wir möchten Sie über folgendes Update informieren:

FSK 115 Gabelfedern + Verschlußkappe Indian Scout 2015-2016

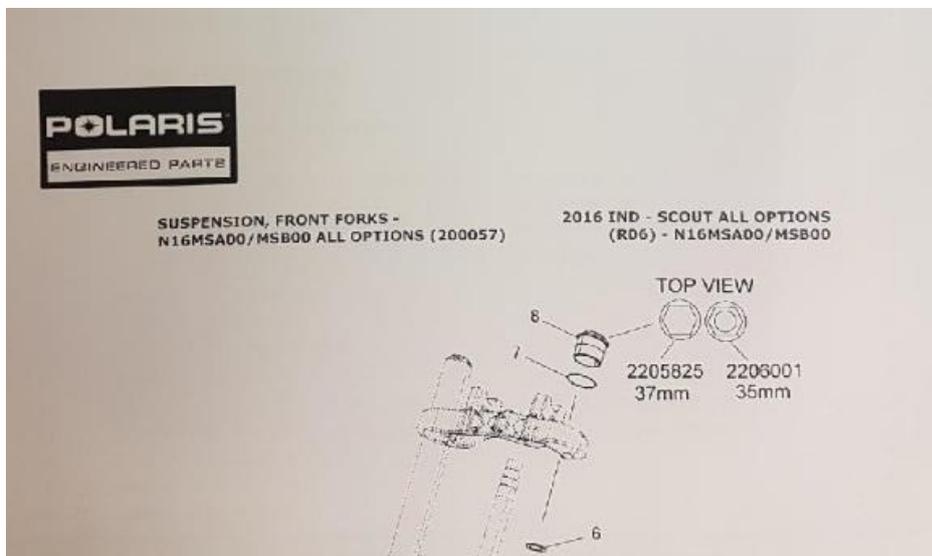
Das Gabelkit FSK 115 für die Indian Scout passt auf alle 2015er Modelle, allerdings wurde im April 2016 die Verschlußkappe vom Gewinde M37 auf M35 geändert.

Wir haben vom Hersteller Polaris folgende Abbildung der Kappen erhalten, die die Identifizierung und Zuordnung des richtigen Kits erleichtert:

Für Modelle 2016-2017 mit M35-Gewinde haben wir ein neues Gabelkit FSK 121 entwickelt.

Wer unwissentlich das Gabelkit FSK 115 von uns bezogen hat und dieses in FSK 121 umwandeln möchte, weil es nicht wie gewünscht auf das 2016er Modell mit M35-Gewinde passt, kann kostenlos bei Öhlins DTC ein Umrüstkit bestellen, die Artikelnummer ist ALDA 338.
